# УПРОЩЕНИЕ КОНСТРУКЦИИ ПАНЕЛЕЙ РМВ

**METTЭM**

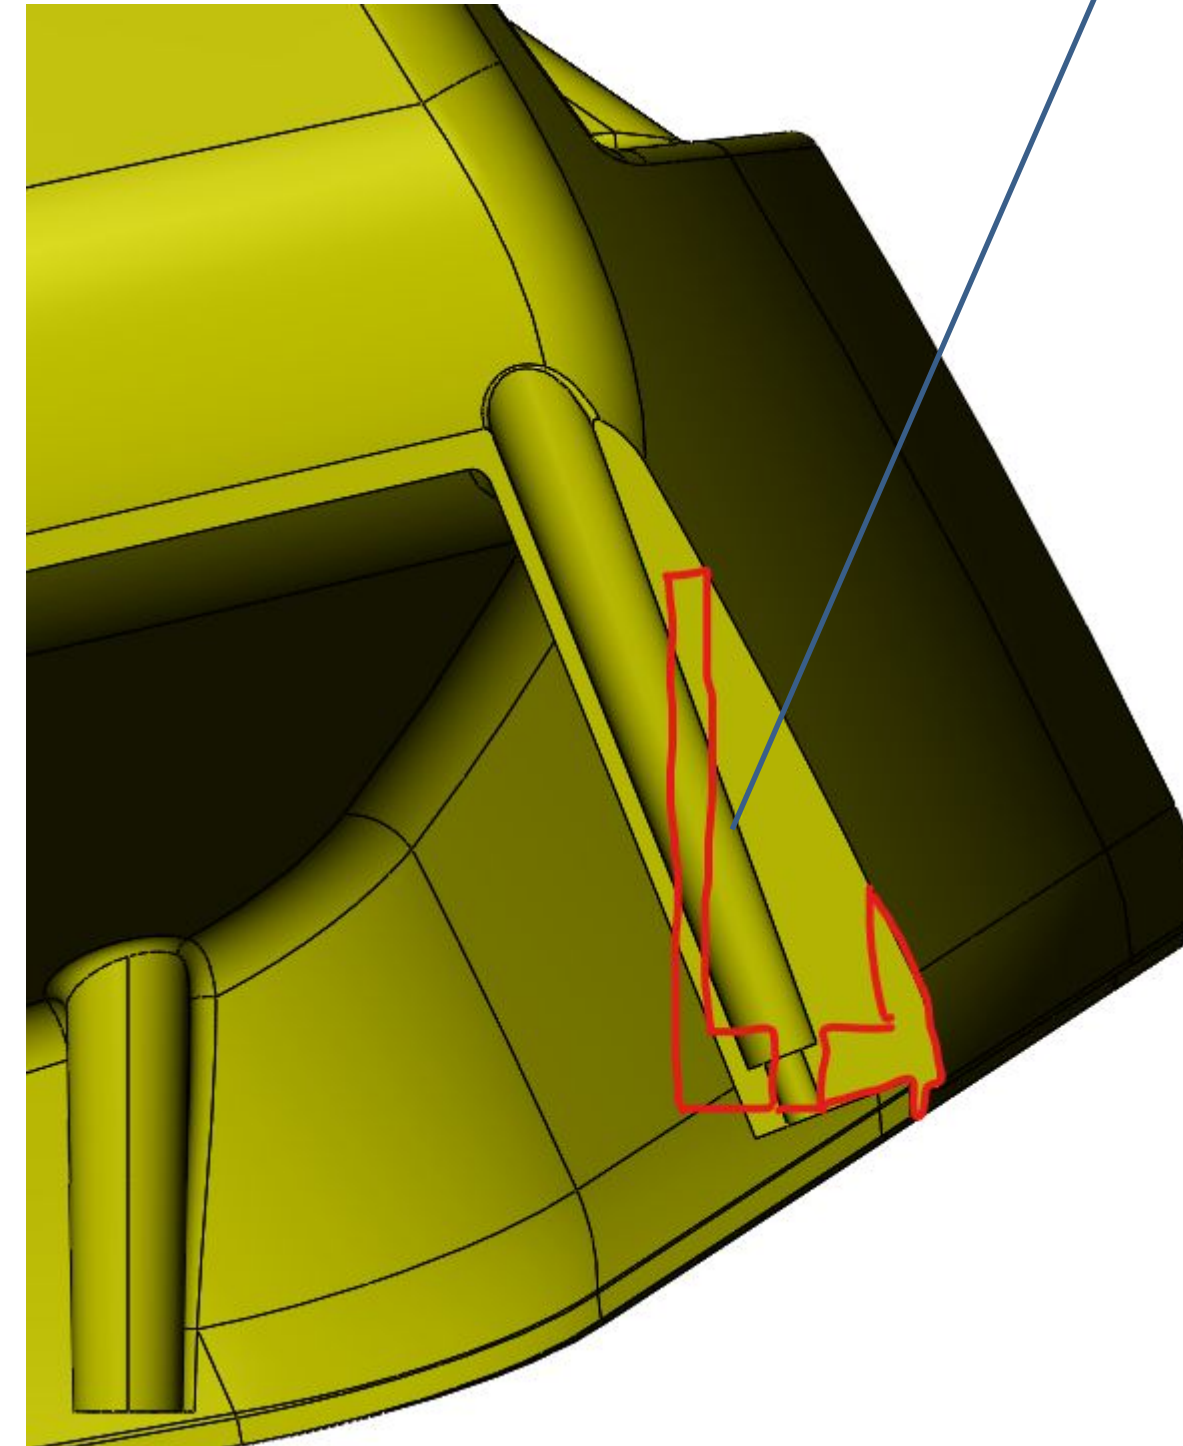
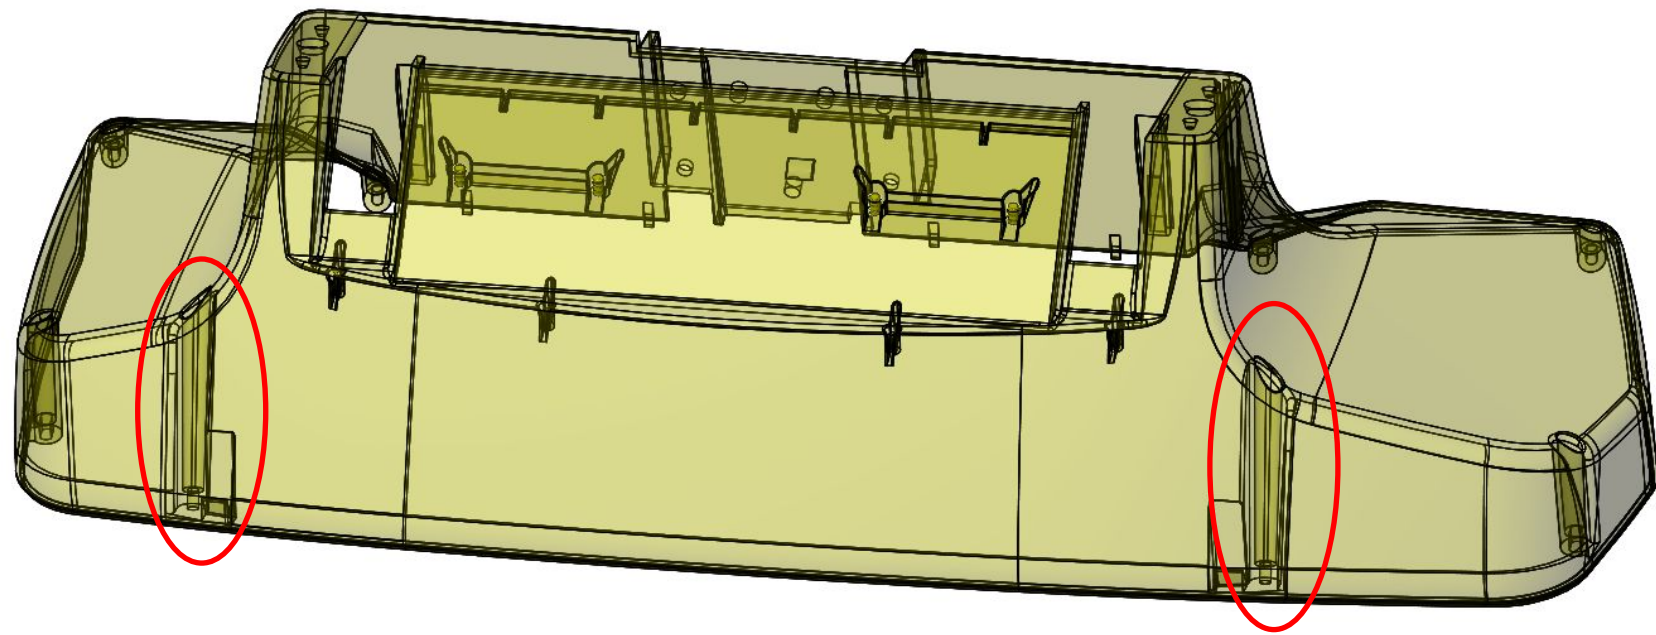
Исключить оформление отверстий пресс-формой (сверлить роботом во время обрезки литника или вручную по кондуктору).

OK

при условии – разъем в указанных зонах как на образце

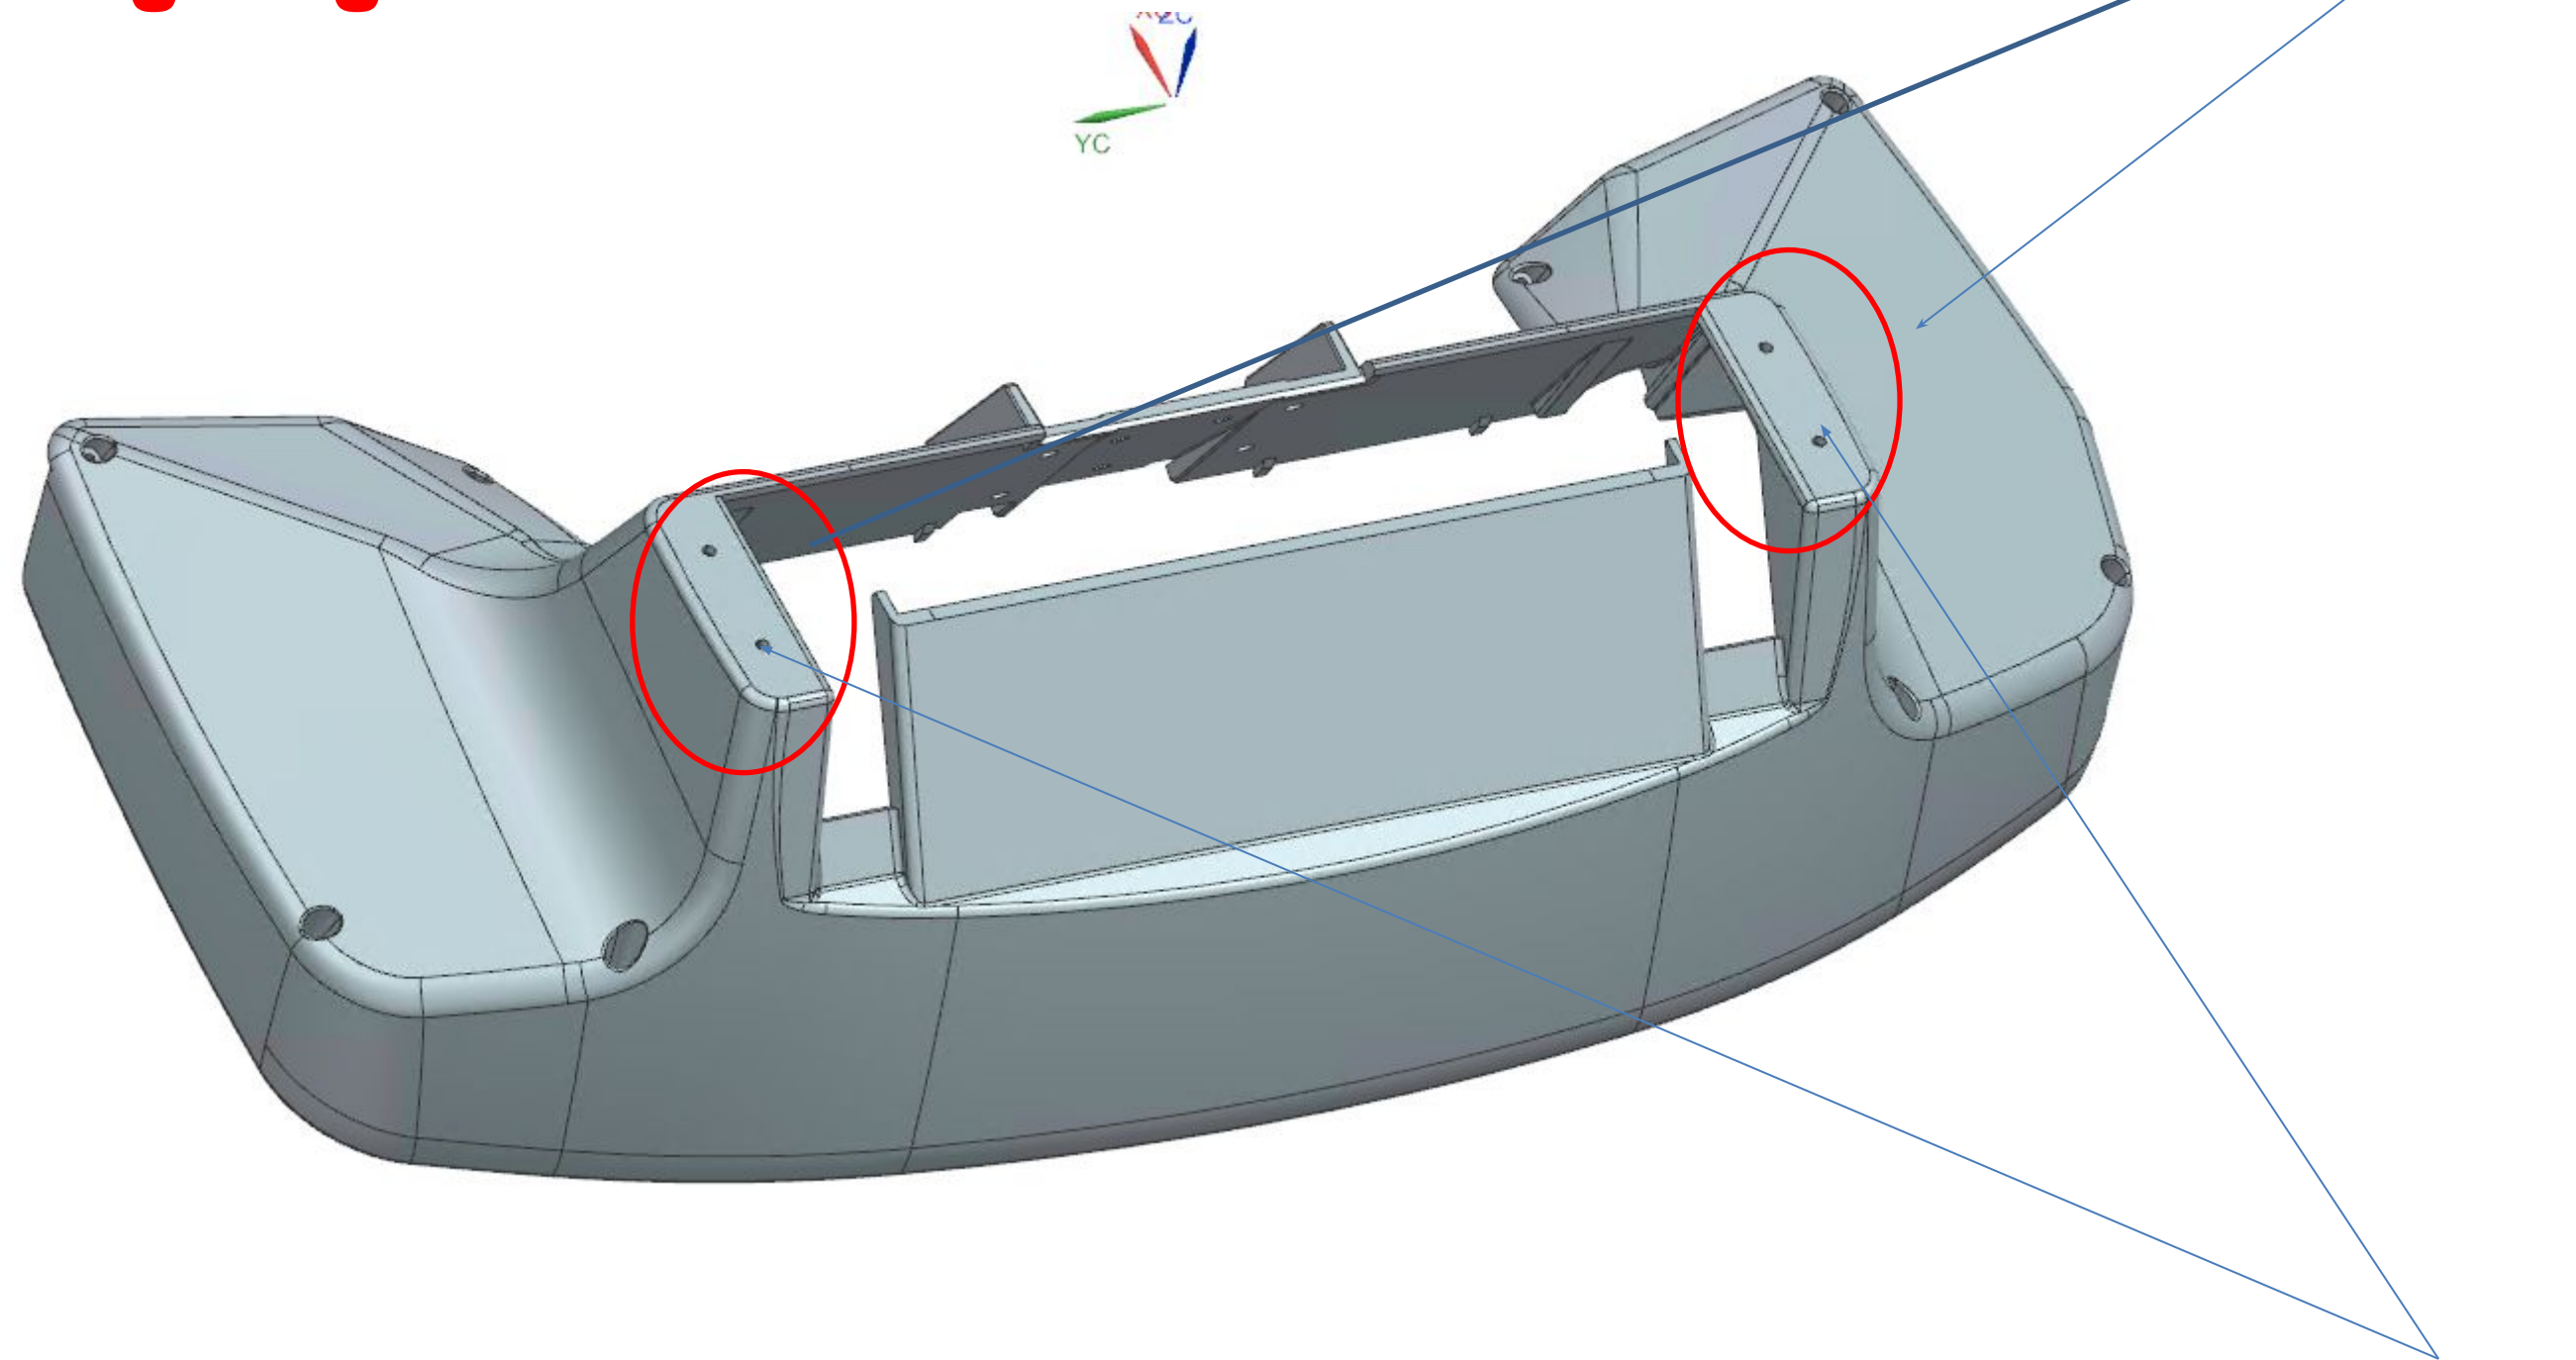
Изменить угол наклона отверстий под винты и колодца,  
выставить перпендикулярно плоскости разъема (исключить  
поднутрение).

В направленной модели эскизно  
проработана (не до конца) бобышка,  
поднутрения исключены

OK

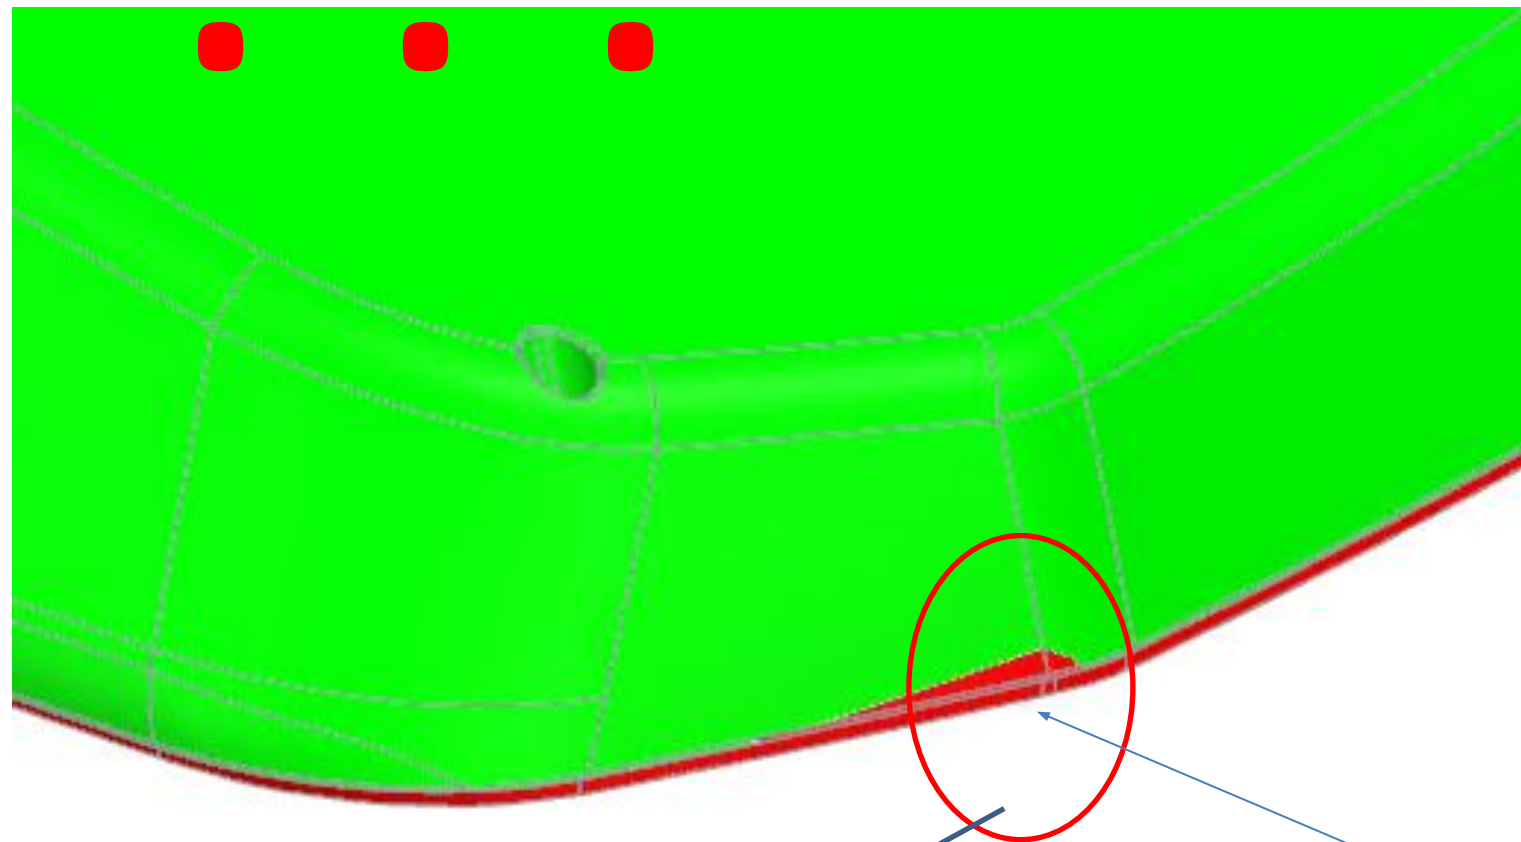
???

Изменить вектор отверстий или исключить отверстия

Со стороны матрицы выполнены фаски для устранения поднутрений

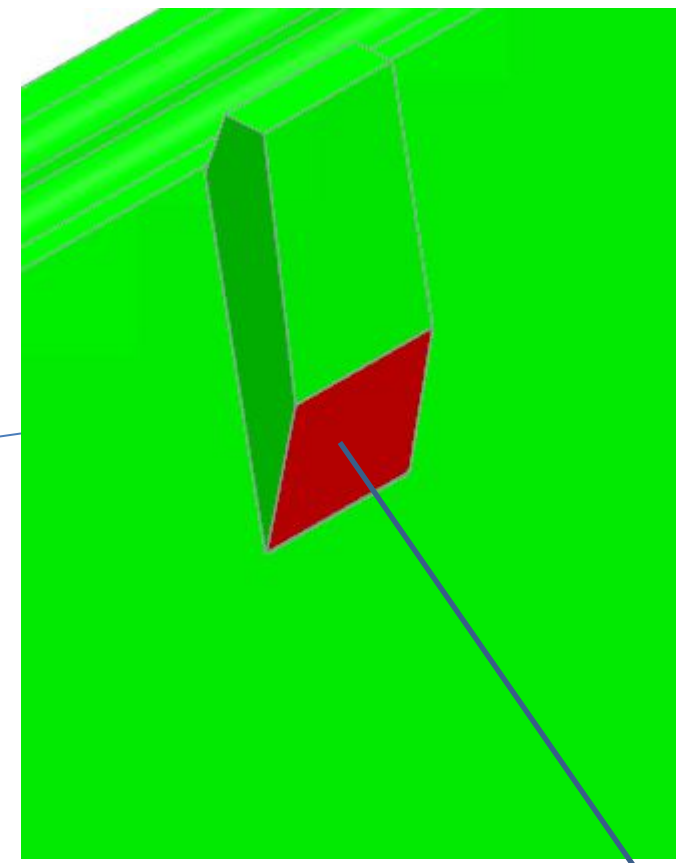
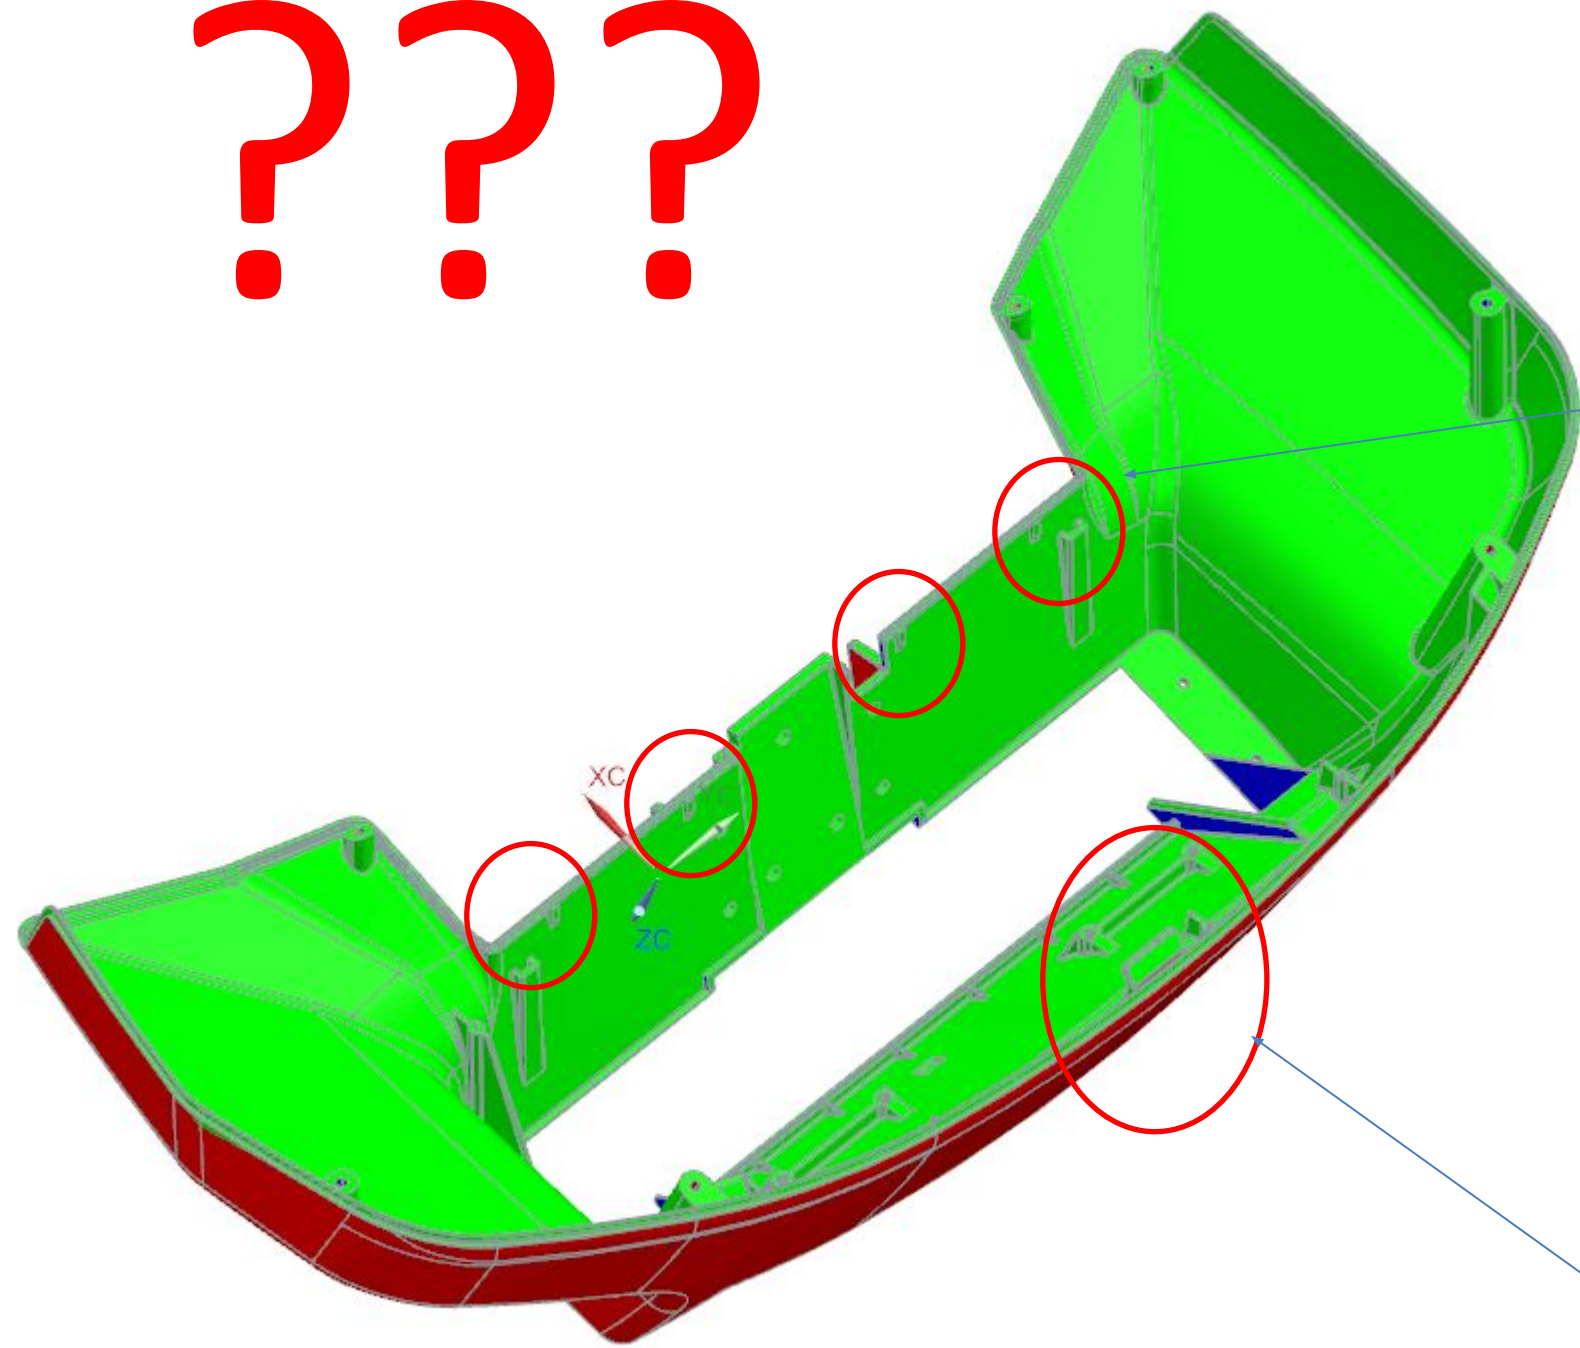
???

ИСКЛЮЧИТЬ ПОДНУТРЕНИЯ НА МАТРИЦЕ

Эти поднутрения устраним

Эти поднутрение устранено

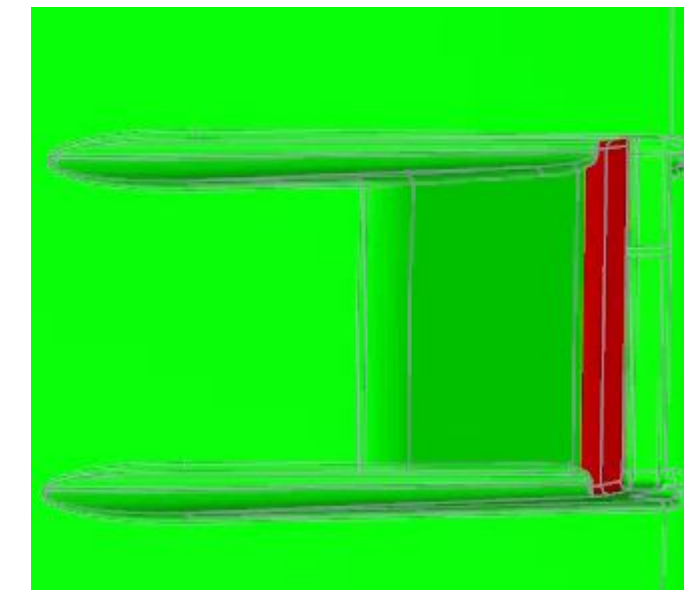
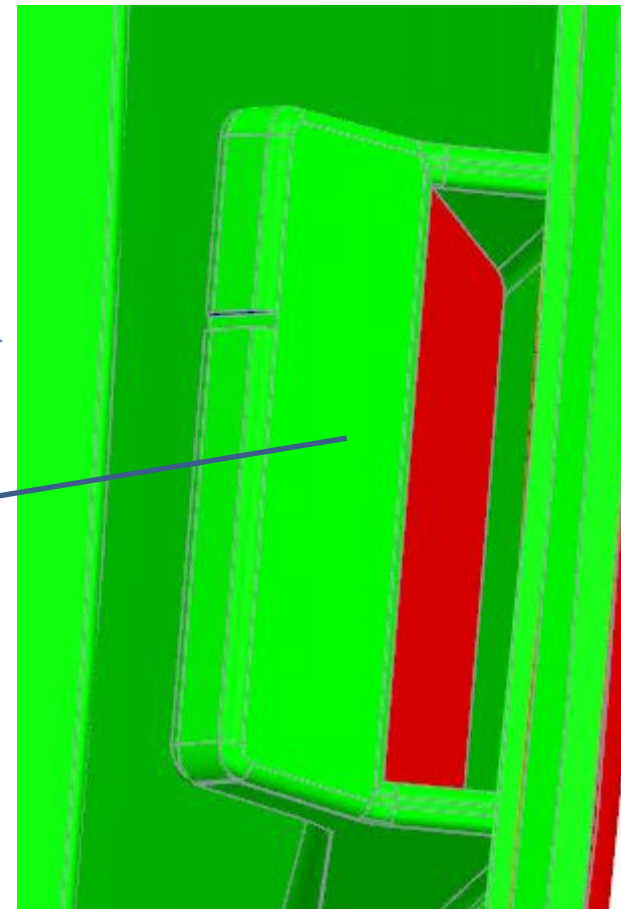
???

Можно увеличить фаску для облегчения снятия с пуансона, но поднутрение останется, на текущей детали это не создает проблем съема

Данный элемент убираем в текущем варианте конструкции

С остальных поднутрений съем ручной
